(仮称) 栃木県芳賀郡茂木町太陽電池発電事業

環境影響評価方法書

補足説明資料

太陽電池部会 補足説明資料 目次

図 6-1 フェンス構造概要

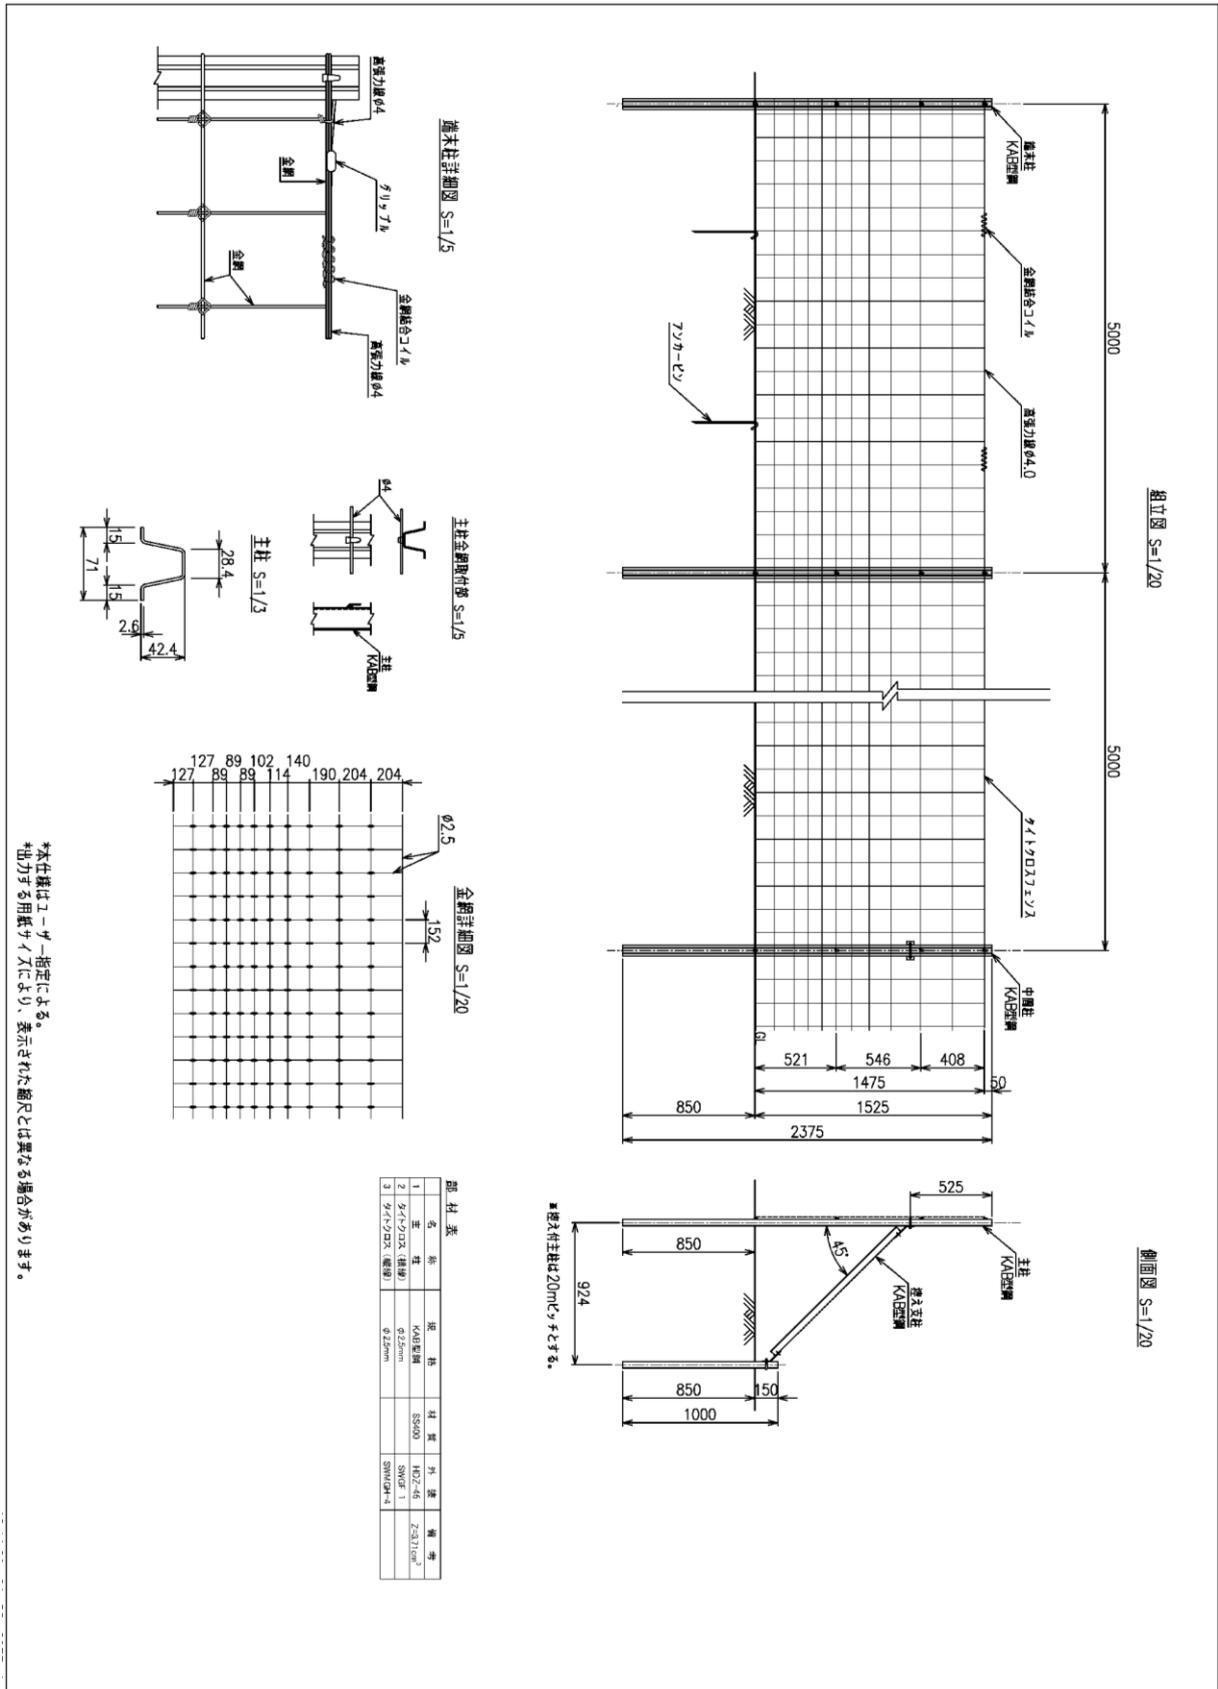
フェンスの設置計画についてお示し下さい（P. 244）。

提示いただいたフェンスは関係者以外の者が構内に立ち入らないような措置としては適切と考えますが、現状で構内への出入りが可能な動物の移動を阻害する可能性はありませんか。

現時点における計画しているフェンスの構造概要図を図 6-1 に、フェンス位置図を図 6-2 に示します。

フェンスの構造の詳細については検討中でございますが、小動物の移動用の入り口等については、栃木県知事から発電所内がイノシシの拠点になるのではという意見を受領しているため、入り口を掘り起こされて侵入される可能性を考慮し、慎重に検討してまいります。

図 13-1 概略設計段階での各調整池の流域範囲及び面積

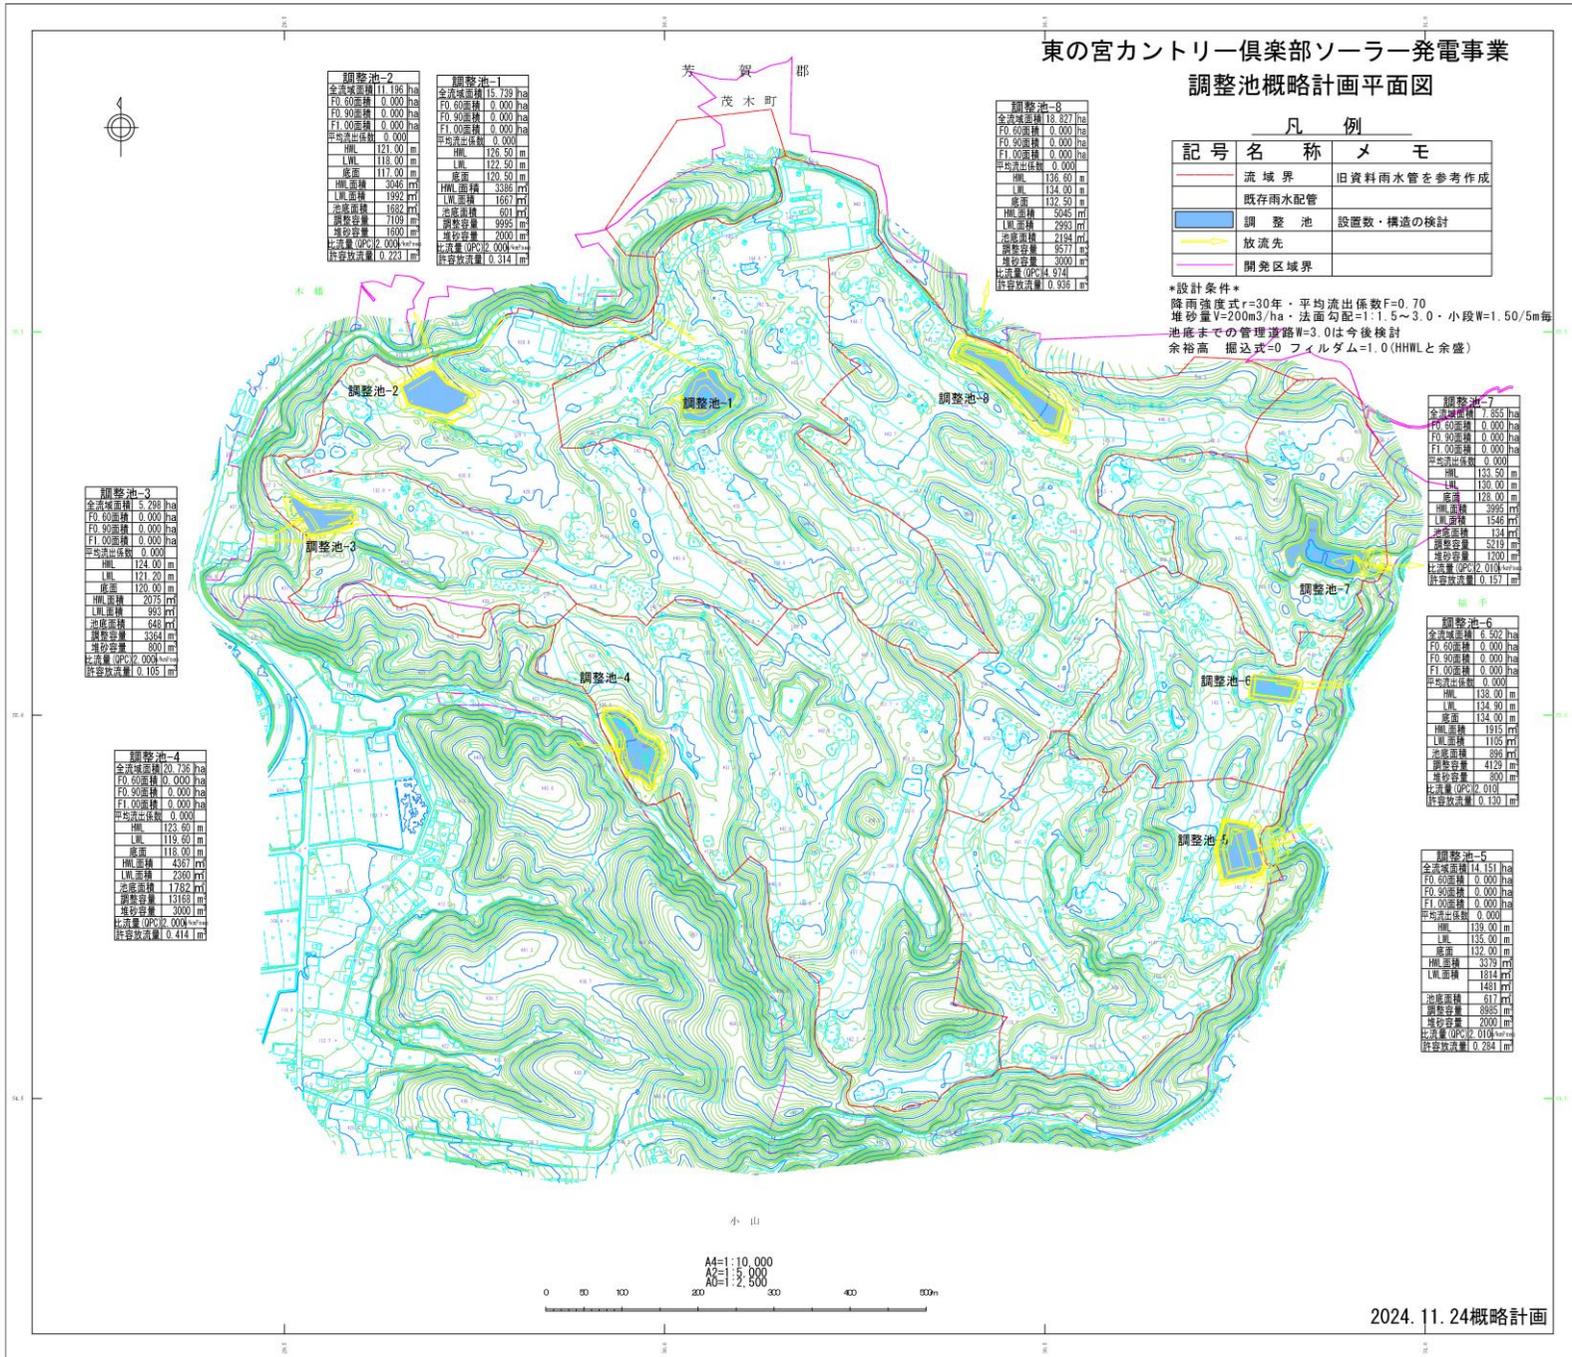
「図 2.2-14 に示す調整池を活用することにより、濁水の場外への流出を回避する計画とする。なお、雨水調整設備として既設配管及び柵を活用し、不足している箇所については排水設備を増設する計画である。雨水は開渠・暗渠を通じて逆川、鮎田川、神井川へ流入する計画である。」としている。調整池についての計画や規模については記載があるものの、各調整池の集水域などが示されていません。これらの集水域計算は調整池の規模やピーク流量の算出などで重要となるので、記載をおねがいします。

まだ概略設計段階ではありますが、図 13-1 に記載致します。

図 31-1 水質の調査・予測地点位置図

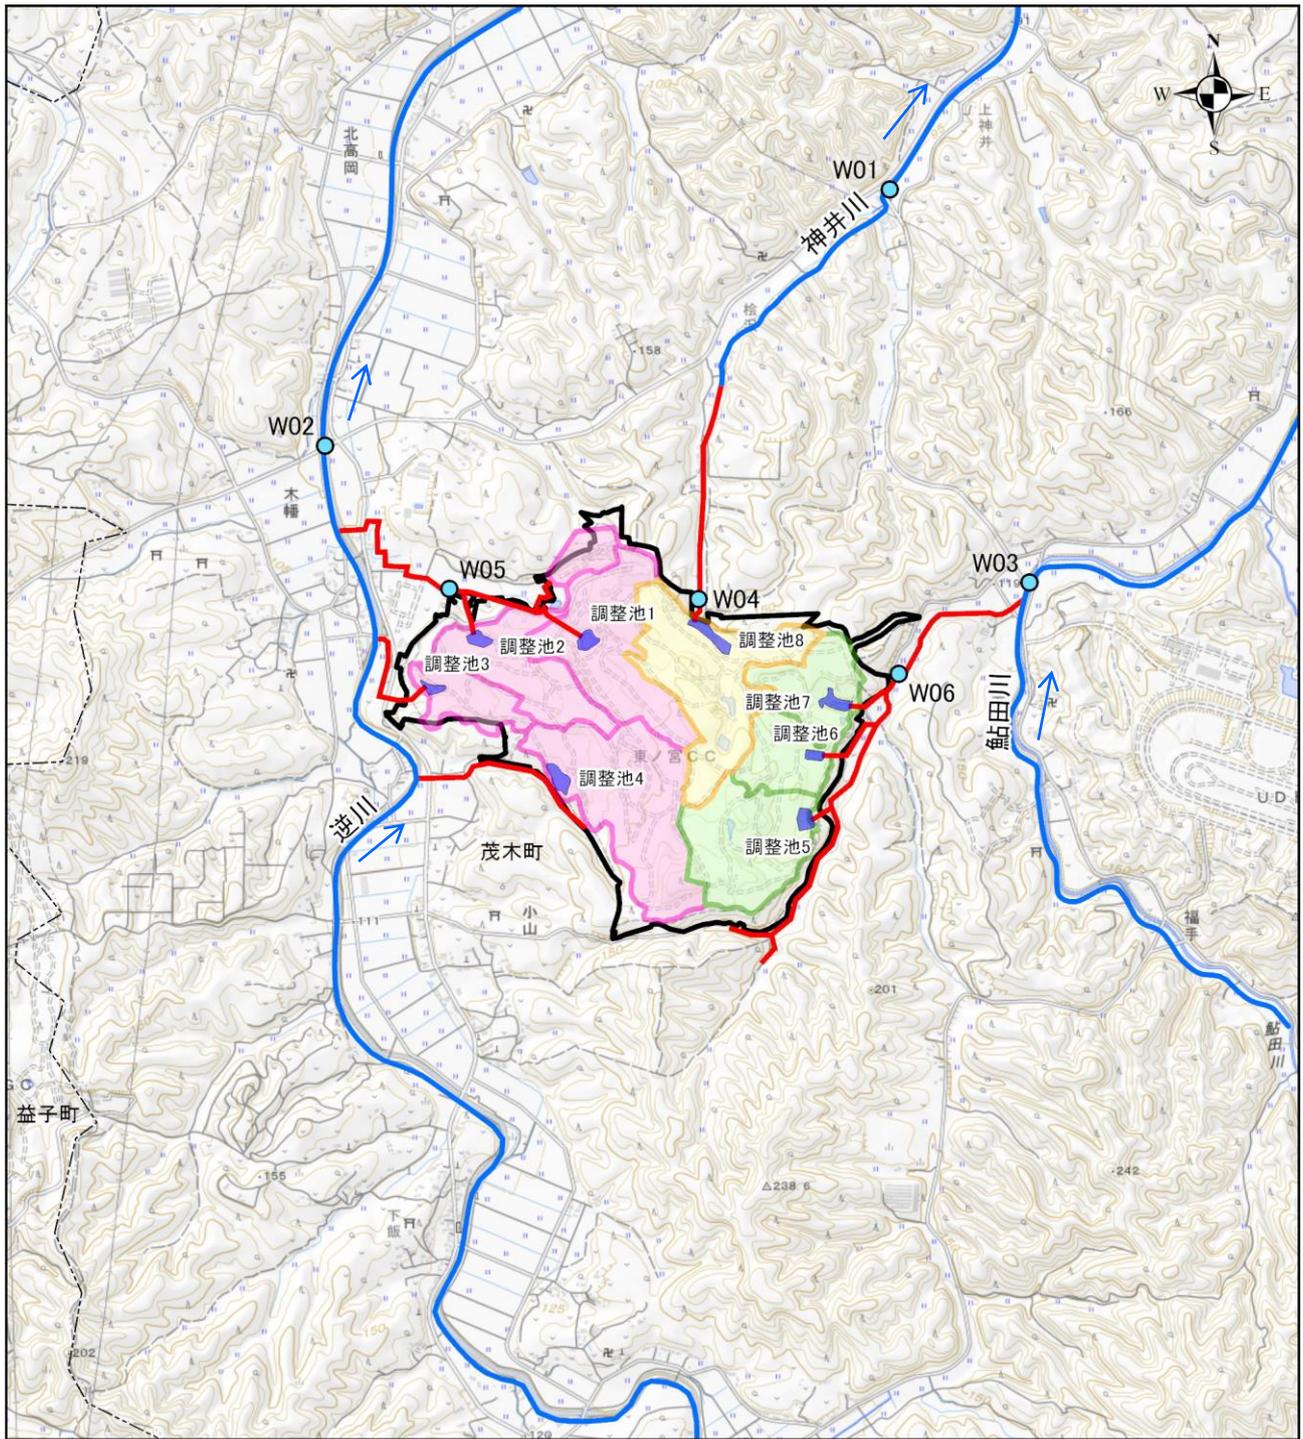
水質の調査位置図が示されていますが、排水系統を考慮すると調整池の位置が重要です。ここでも、p. 35に示されているような、調整池の位置がわかる図にしていただけないのでしょうか。

水質の調査位置図に調整池の位置を重ね合わせた図を図 31-1 に示します。

図 32-1 水質の調査・予測地点位置図

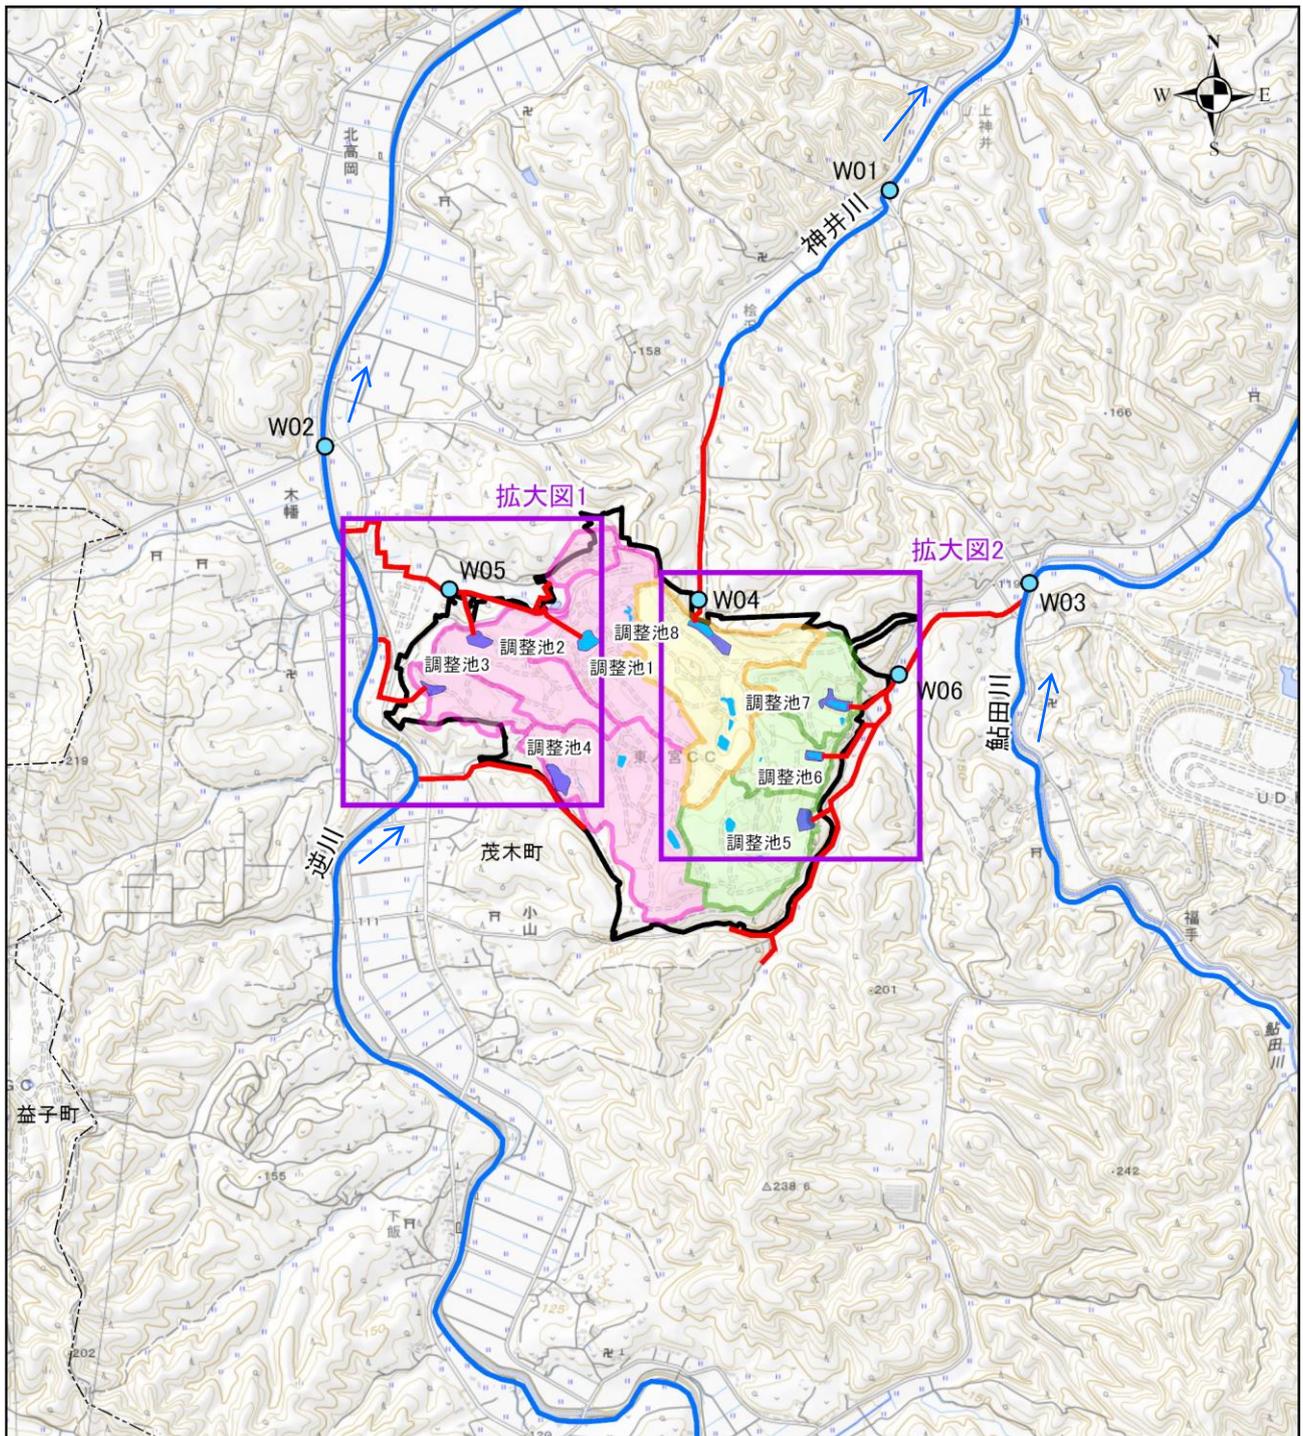
この図では、各水質調査点と対象事業実施区域内の既存池等との関係性が良くわかりません。また、各調査点から河川への流水経路も明確ではありません。拡大図を追加するなどの工夫をお願いします。

図 32-1 及び図 32-2 に流水経路、既存池を記載した水質調査地点図及びその拡大図を記載いたします。

図 38-1 魚類・底生動物の調査地点位置図

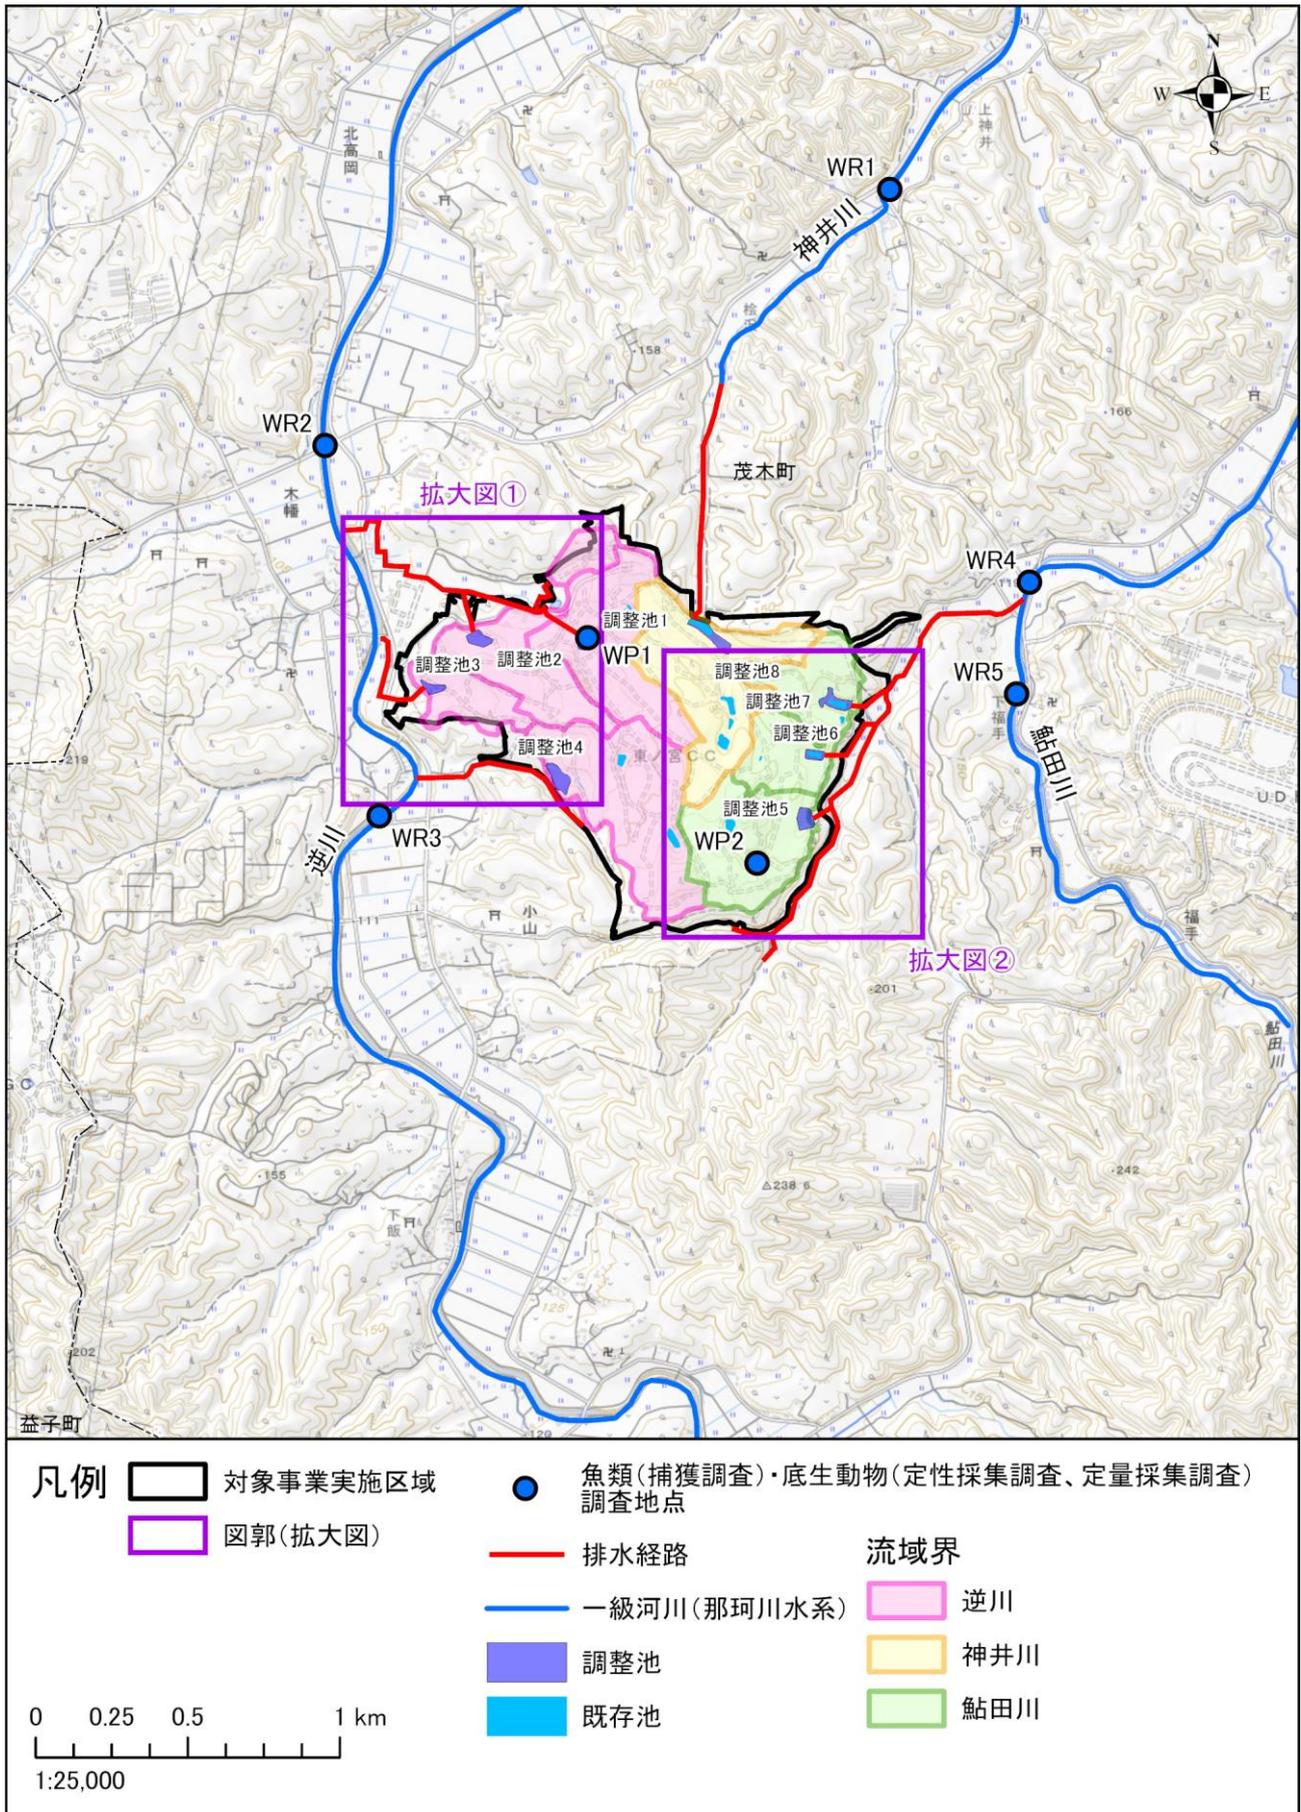
魚類・底生動物の調査点のうち 2 地点は既存池に設定されていますが、この図では既存池の形状や面積、池への入排水経路、他の既存池の有無などが読み取れません。拡大図を追加するなどの工夫をお願いします。

図 38-1 及び図 38-2 に流水経路、既存池を記載した魚類・底生動物調査地点図及びその拡大図を記載いたします。
